Auslegung der 3. Änderung des Bebauungsplanentwurf Nr. 113 *Haus Heidefeld* Teilbereich B

3. Änderung des Bebauungsplanentwurfs Nr. 113 „Haus Heidefeld“ Teilbereich B im beschleunigten Änderungsverfahren gemäß § 13 BauGB in der zurzeit gültigen Fassung gemäß §§ 3 Abs. 2 und 4 Abs. 2 BauGB

3. Änderung Bebauungsplan Nr. 113 „Haus Heidefeld" Teilbereich B, Stadt Sankt Augustin, Öffentliche Auslage gemäß § 3 Abs. 2 und § 4 Abs. 2 Baugesetzbuch (BauGB)

3. Änderung des Bebauungsplanentwurfes Nr. 113 "Haus Heidefeld" Teilbereich B der Stadt Sankt Augustin, Gemarkung Siegburg-Mülldorf Flur 1

Ergebnis der Luftbildauswertung 22.5-3-5382056-209/12

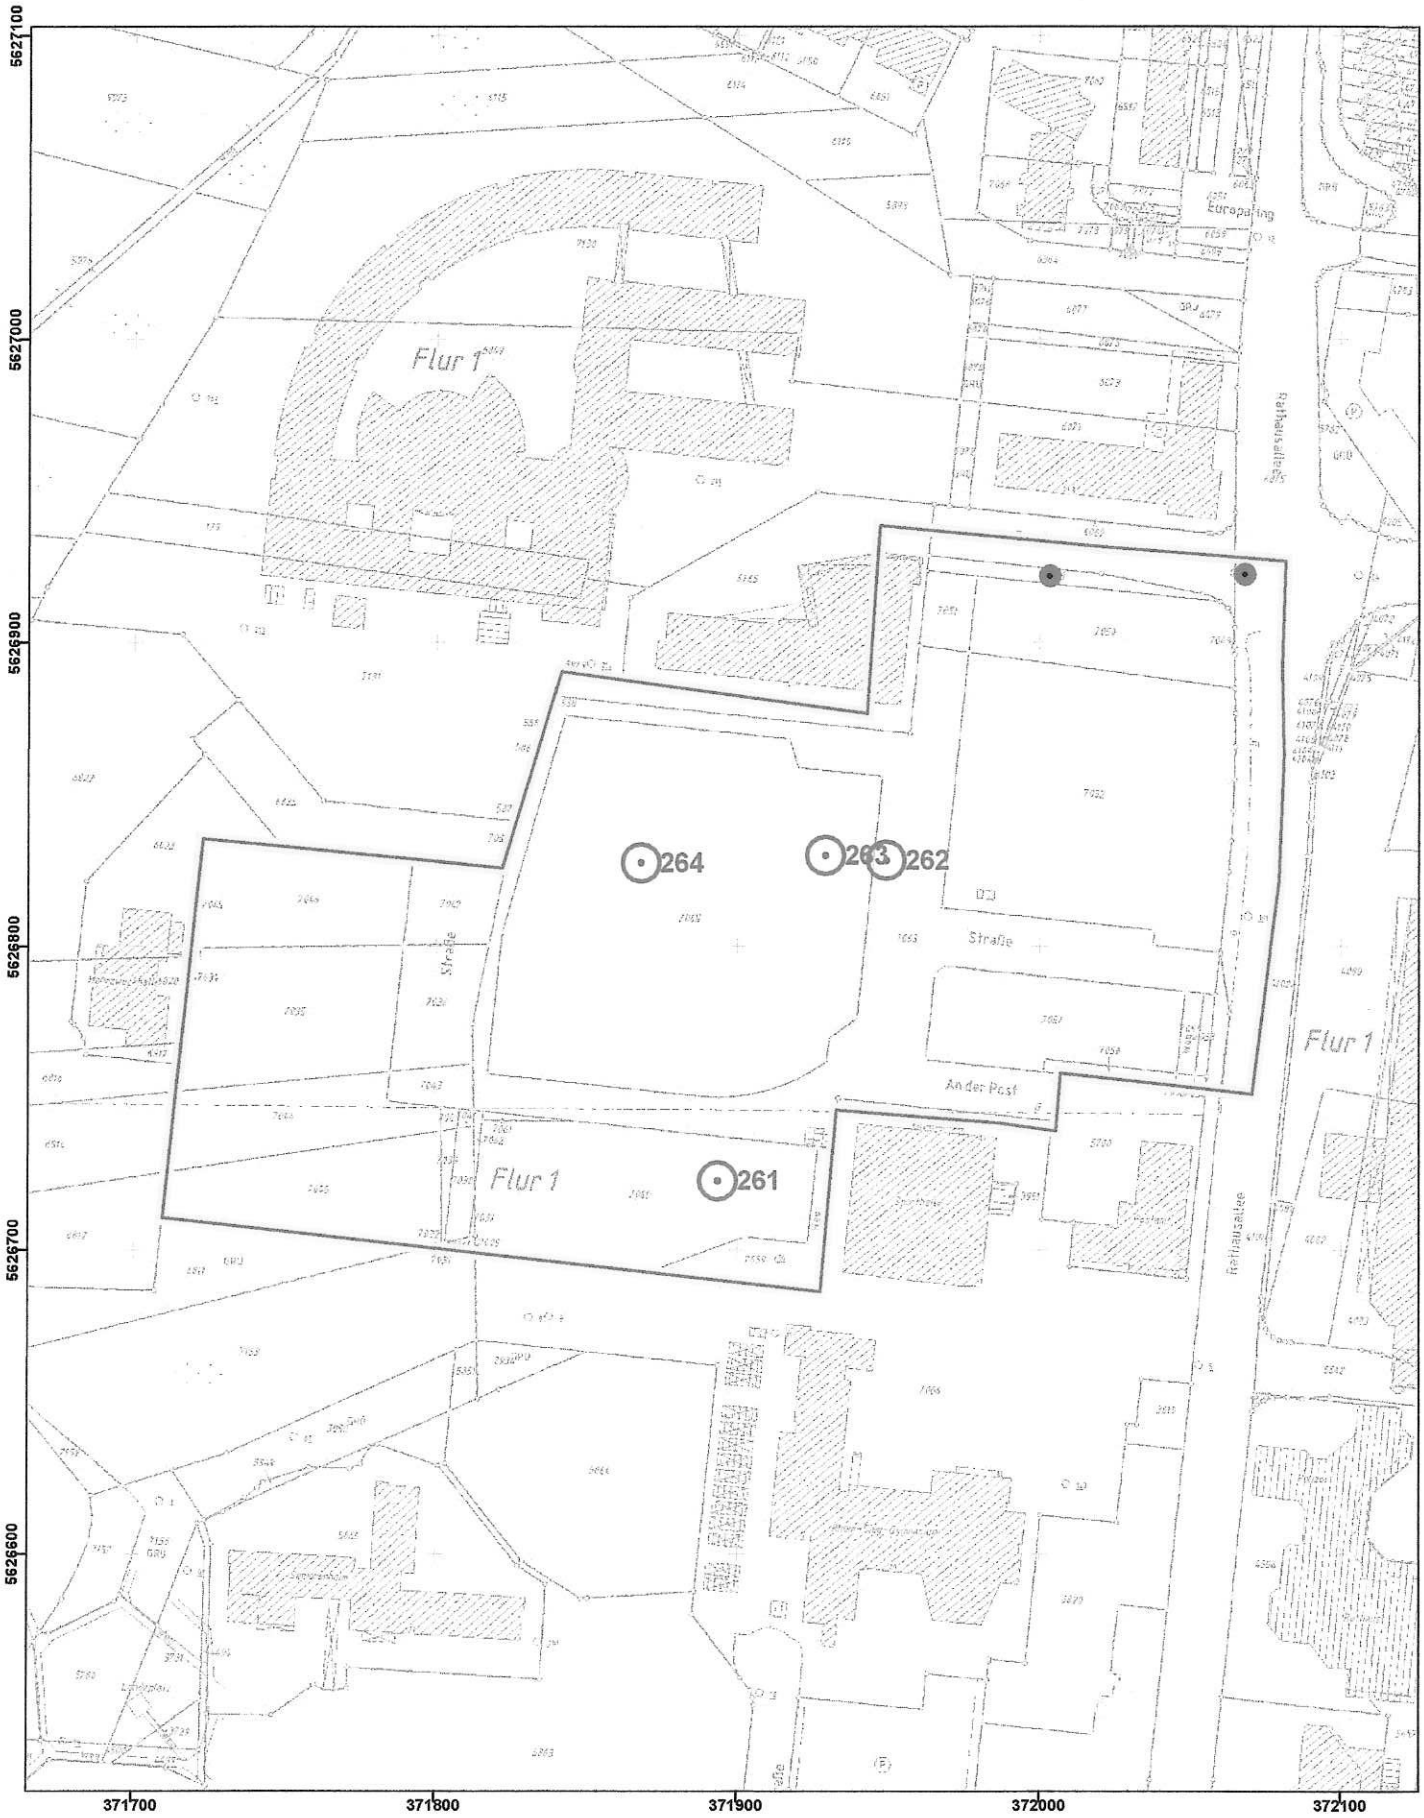
Es liegt ein diffuser Kampfmittelverdacht vor. Außerdem existiert ein konkreter Verdacht auf Kampfmittel bzw. Militäreinrichtungen des 2. Weltkrieges (Bombenblindgänger und Schützenloch). In der beigefügten Karte sind lediglich die konkreten Verdachte dargestellt. **Ich empfehle die geophysikalische Untersuchung der Verdachte sowie die Überprüfung der zu überbauenden Fläche.** Zur genauen Festlegung der weiteren Vorgehensweise wird um Terminabsprache für einen Ortstermin mit einem Mitarbeiter des KBD gebeten. Vorab werden dann zwingend Betretungserlaubnisse der betroffenen Grundstücke und eine Erklärung inkl. Pläne über vorhandene Versorgungsleitungen benötigt. Sofern keine Leitungen vorhanden sind, ist dieses schriftlich zu bestätigen.

Erfolgen zusätzliche Erdarbeiten mit erheblichen mechanischen Belastungen wie Rammarbeiten, Pfahlgründungen etc. empfehle ich eine Sicherheitsdetektion. Die weitere Vorgehensweise ist dem beiliegenden Merkblatt zu entnehmen.

Auslegung der 3. Änderung des Bebauungsplanentwurfs Nr. 113
„Haus Heidefeld", Teilbereich B
110-kV-Hochspannungsfreileitung Siegburg - Beuel, Bl. 0086
(Maste 10 bis 1011)

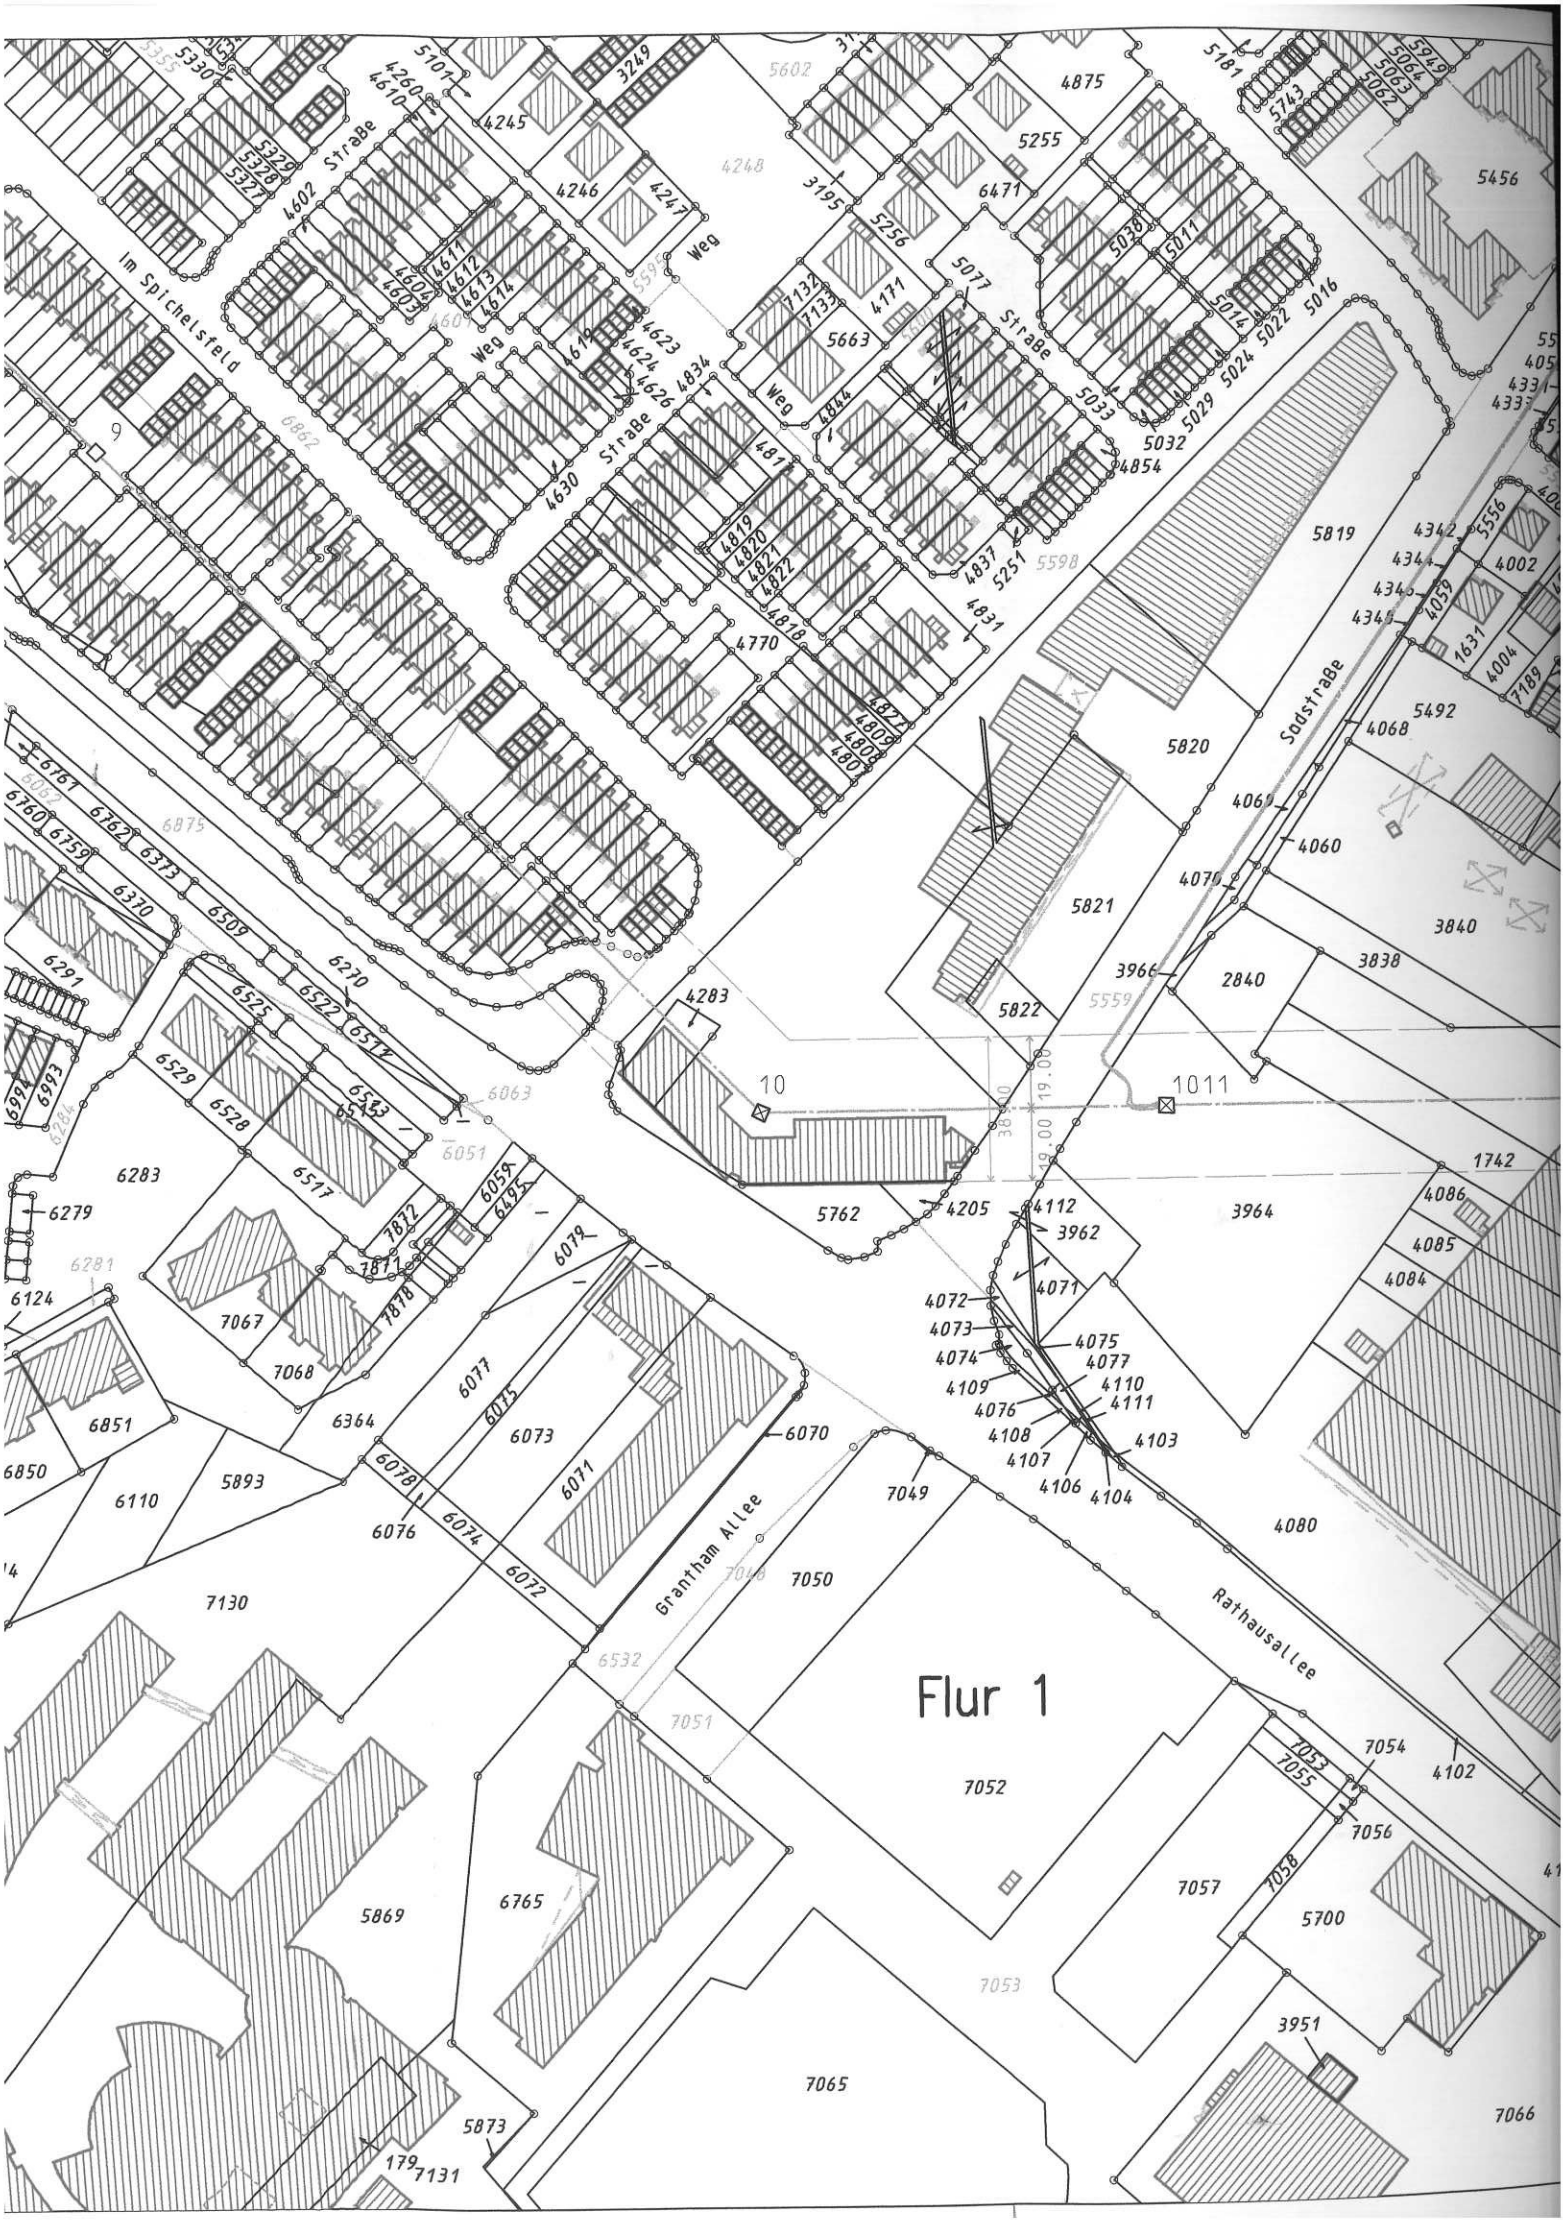
in dem von uns beigefügten Lageplan im Maßstab 1 : 2000 vom 25.06.2012 haben wir die o. g. Hochspannungsfreileitung mit Leitungsmittellinie, Maststandorten und Schutzstreifengrenzen eingetragen.

Der Planbereich der obigen Maßnahme liegt bereits außerhalb des 2 x 19,00 m = 38,00 m breiten Schutzstreifens der im Betreff genannten Hochspannungsfreileitung.

Bestandsplan LNr.15.U.3/5 Dez.2003 VB Groos gepr. Imöhl Jan 2004

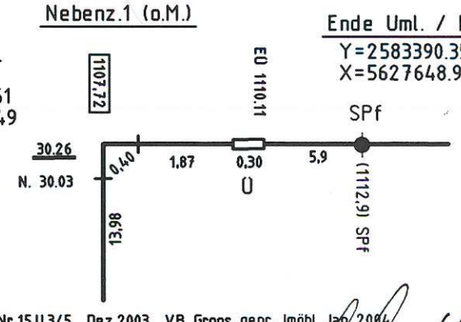
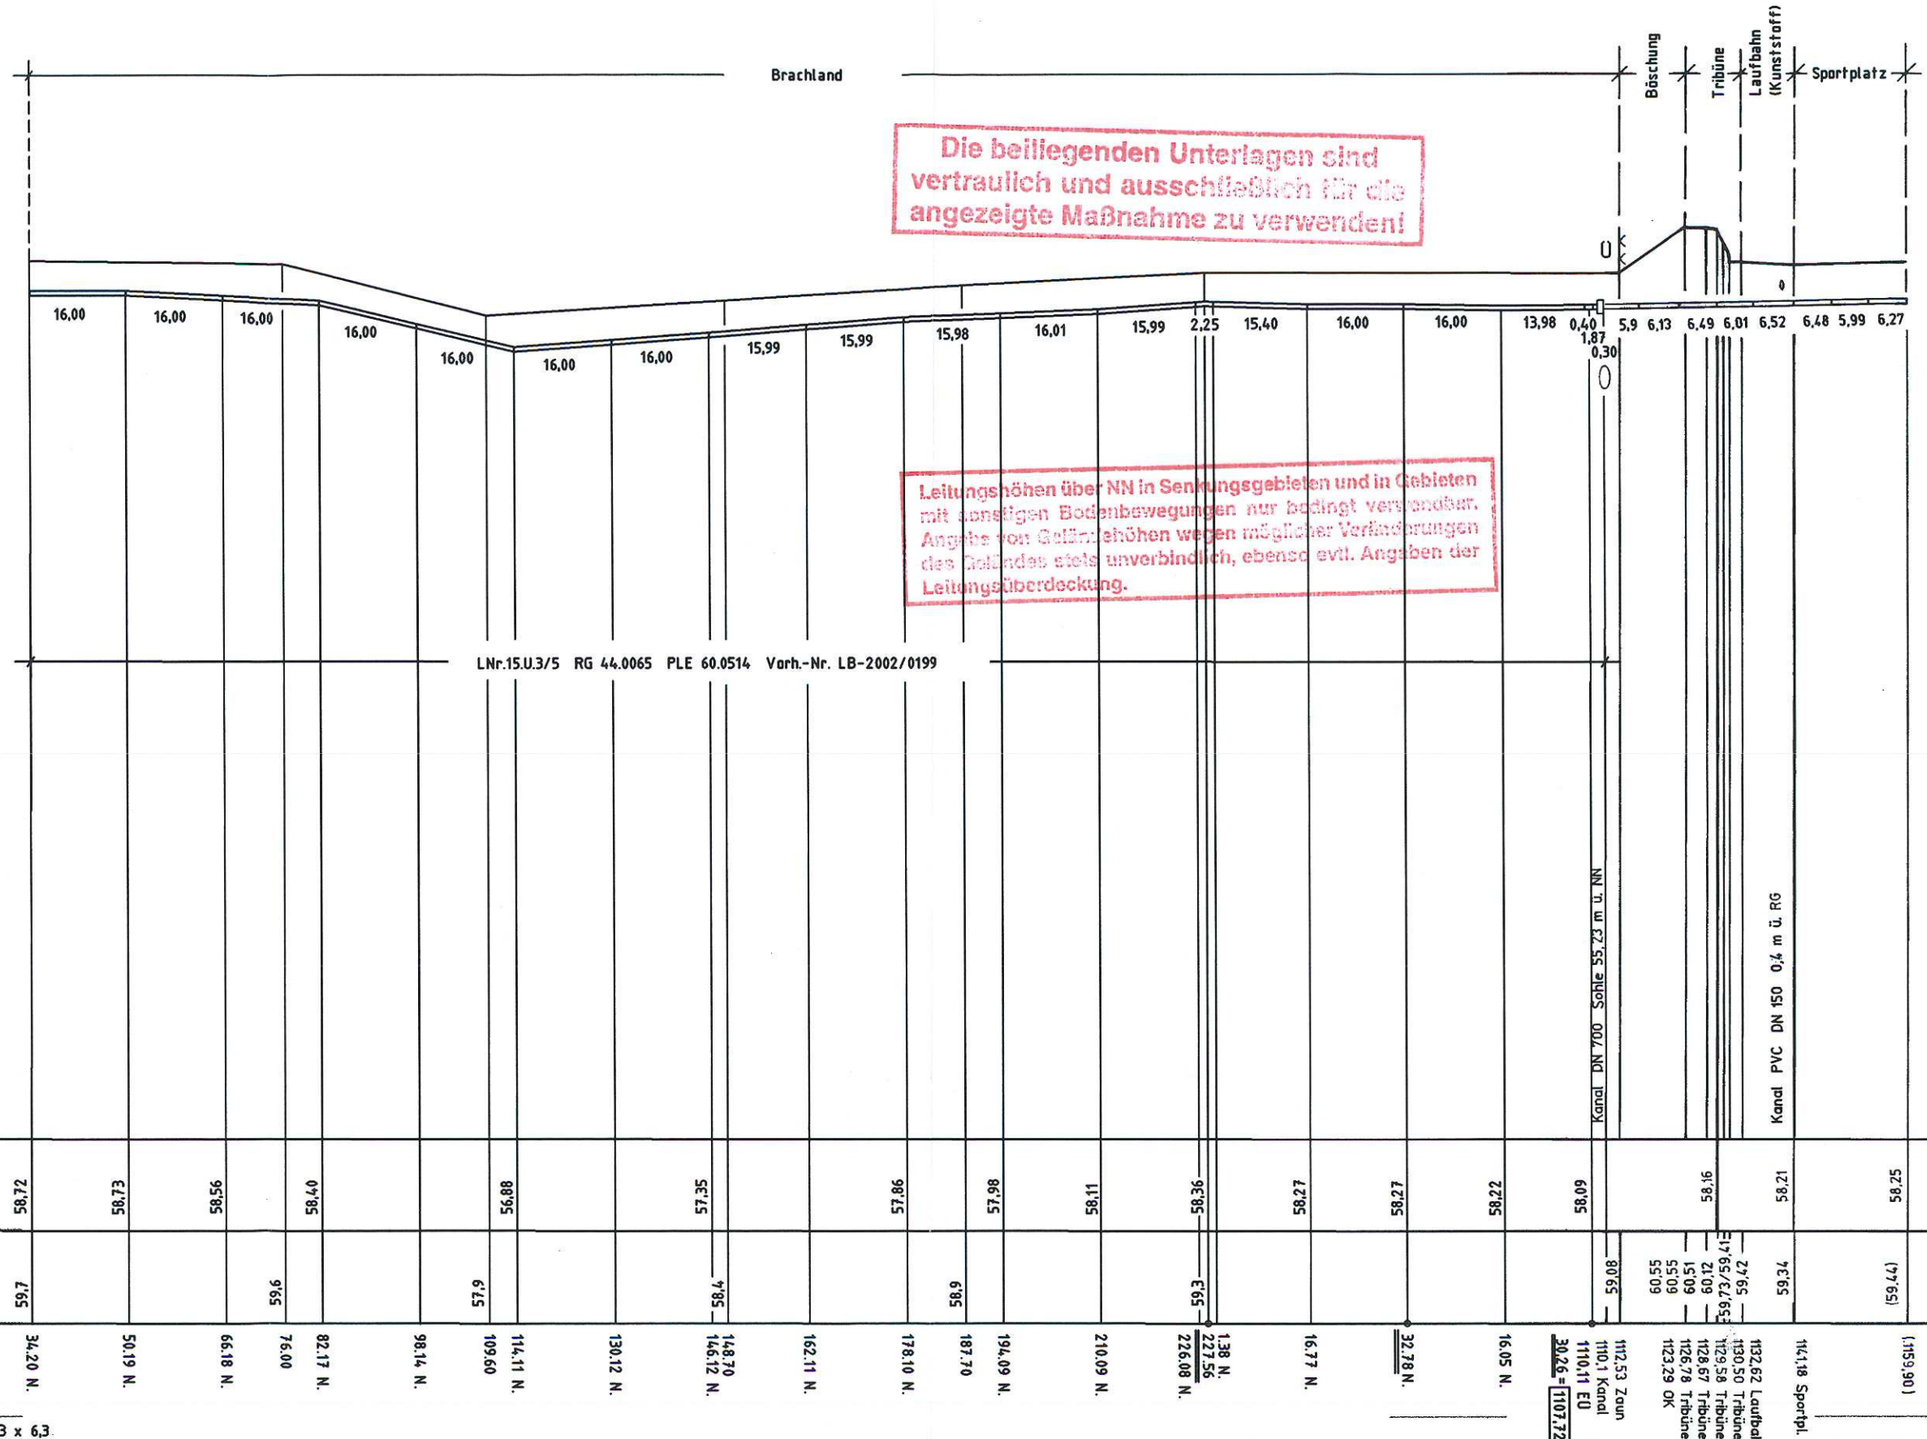
Wir haben die Unterlagen zur 3. Änderung des Bebauungsplans von Ihrer Homepage heruntergeladen. In den beiliegenden Ausdruck des Bebauungsplans haben wir die Trassenführung der Ferngasleitung grafisch übernommen, die Schutzstreifenbegrenzungslinien eingetragen und Leitungskenndaten hinzugeschrieben. Die Leitung liegt in einem 8 m breiten Schutzstreifen (4 m beiderseits der Leitungsachse).

Wir bitten Sie, den Verlauf der Ferngasleitung anhand des beigefügten Bestandsplans in den Bebauungsplan zu übernehmen, in der Begründung entsprechend zu erwähnen und in der Legende zu erläutern. Die Höhenangaben im Längenschnitt beziehen sich auf den Verlegungszeitpunkt. Zwischenzeitliche Niveauänderungen wurden nicht nachgetragen.

Nach Aktenlage ragt die südöstliche Baugrenze in den Schutzstreifenbereich der Ferngasleitung hinein. Bei der Änderung des Bebauungsplans beachten Sie bitte das beiliegende Merkblatt der Open Grid Europe GmbH zur Aufstellung von Flächennutzungsplänen und Bebauungsplänen.
